监理工作联系单

工程名称：森源禹州梨园沟 120MWp 光伏发电项目 220kV 线路送出工程

事由：塔基基础支模施工问题

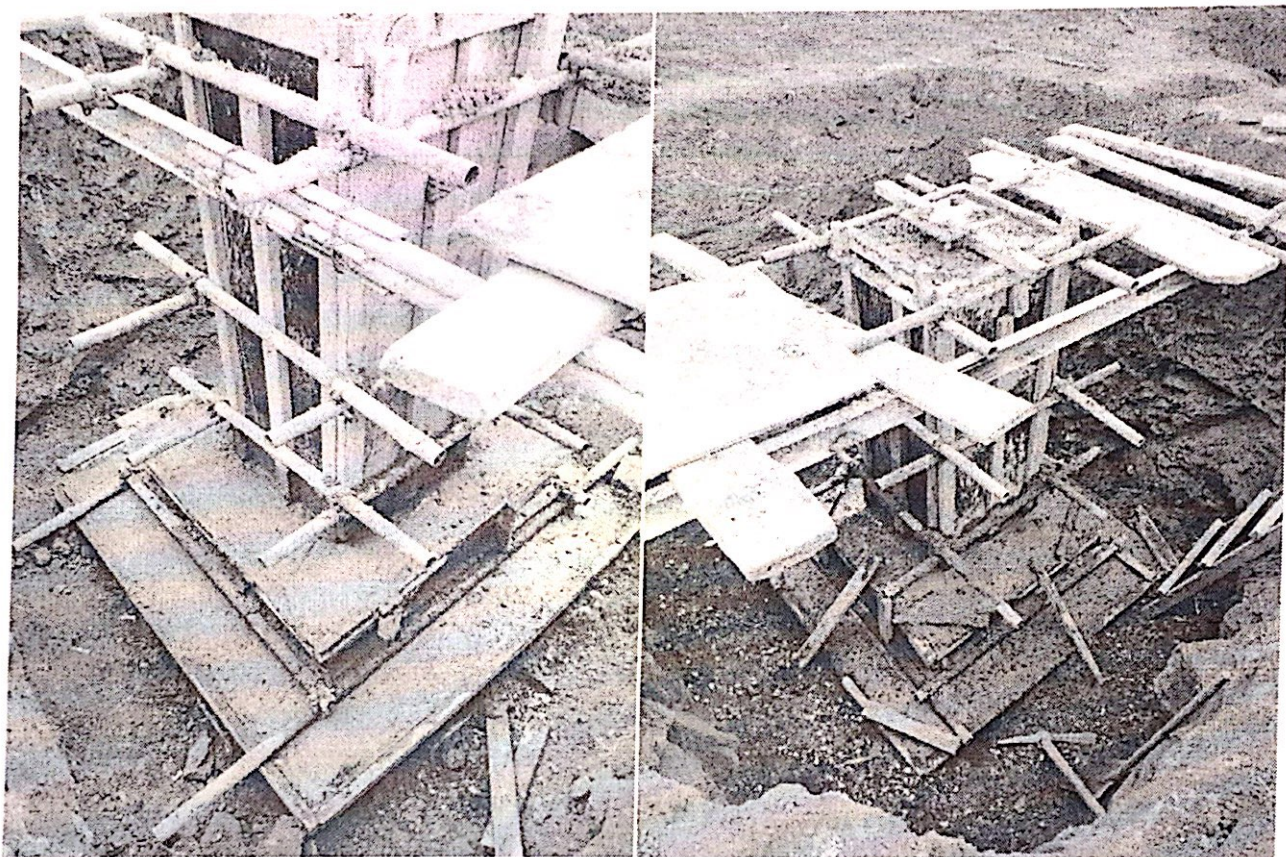
1 塔基基础支模存在模板浇入混凝土的情况，混凝土浇筑完成后会带来模板难以拆除的问题，如发生提前拆模会影响混凝土整体强度。需改进施工工艺，加强现场管理，避免发生类似情况。
